DATO
22. juli 2025

SAGSNR.
24-008525

Udledningstilladelse til bassinerne MTV22 og MTV22A

Figur 2. Beregning af nødvendigt opstuvningsvolumen for MTV22. Udarbejdet af Kalundborg Kommune.

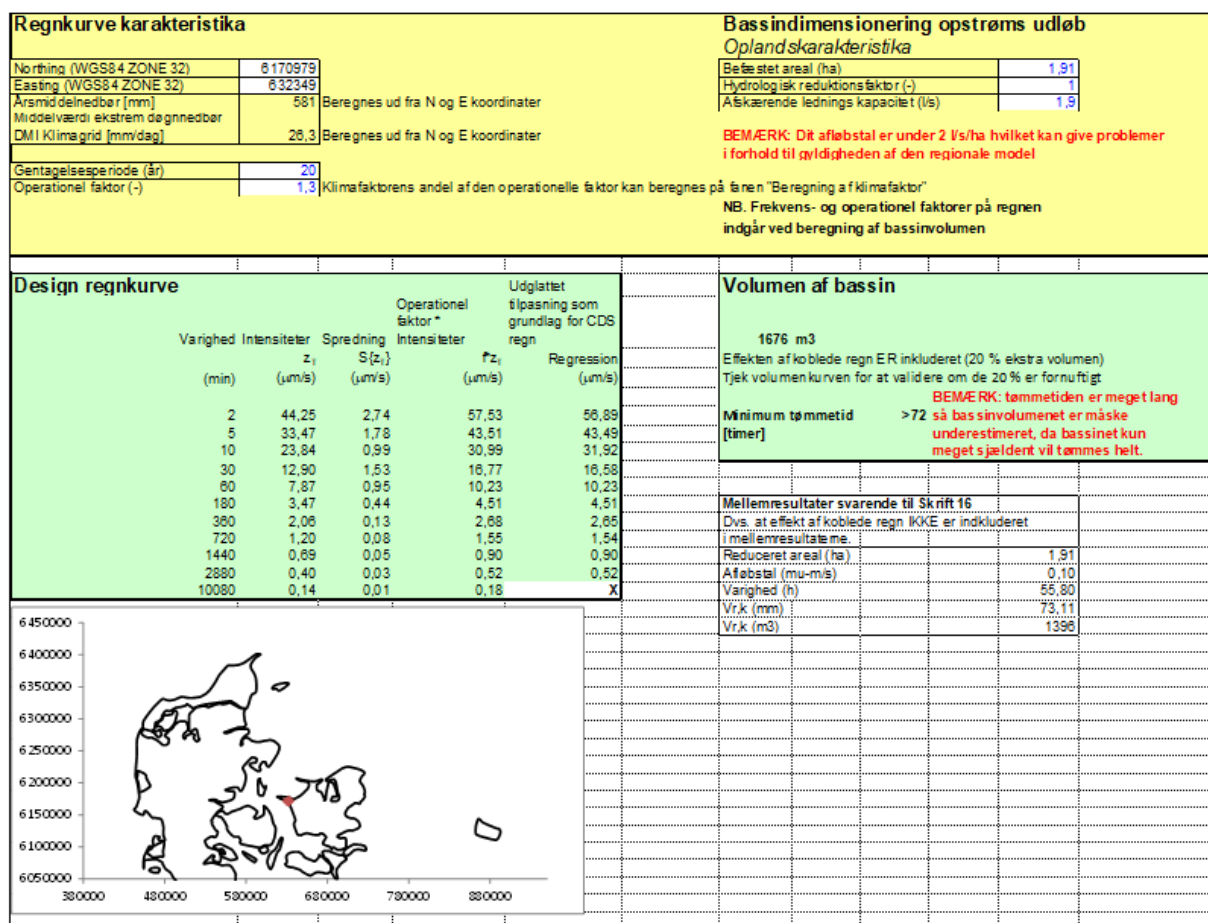
Da ansøger har angivet forskellige beregnede stuvningsvolumener i ansøgningsmaterialet samt har anvendt sikkerhedsfaktor 1,1, har Kalundborg Kommune foretaget beregning af acceptabel stuvningsvolumen. Det er Kalundborg Kommunes vurdering, at følgende skal lægges til grund for beregning.

Det er Kalundborg Kommunes vurdering, at følgende skal lægges til grund for beregning af nødvendig stuvningsvolumen.

Kalundborg Kommune har på baggrund af de indtastede forudsætninger nedenfor beregnet det nødvendige stuvningsvolumen for MTV22 til 1.676 m³ og for MTV22A til 2.244 m³.

- Gentagelsesperiode: 20 år
- Sikkerhedsfaktor: 1,3
- Hydrologisk reduktionsfaktor: 1,0
- Reduceret oplandsareal, MTV23: 1,91 red. ha
- Reduceret oplandsareal, MTV24: 2,57 red. ha
- Udledning fra MTV22: 1,9 l/s (1,91 afrundes til 1,9 l/s, da det teknisk ikke er muligt at justere vandbremsen så præcist)
- Udledning fra MTV22A: 2,6 l/s (2,57 afrundes til 2,6 l/s, da det teknisk ikke er muligt at justere vandbremsen så præcist)
- SVK station: Kalundborg Centralrenseanlæg

Figur herunder viser udklip fra Kalundborg Kommunes beregning med de ovenfor angivne forudsætninger i Spildevandskomiteens regneark og med beregning af nødvendigt opstuvningsvolumen for hhv. MTV22 og MTV22A.
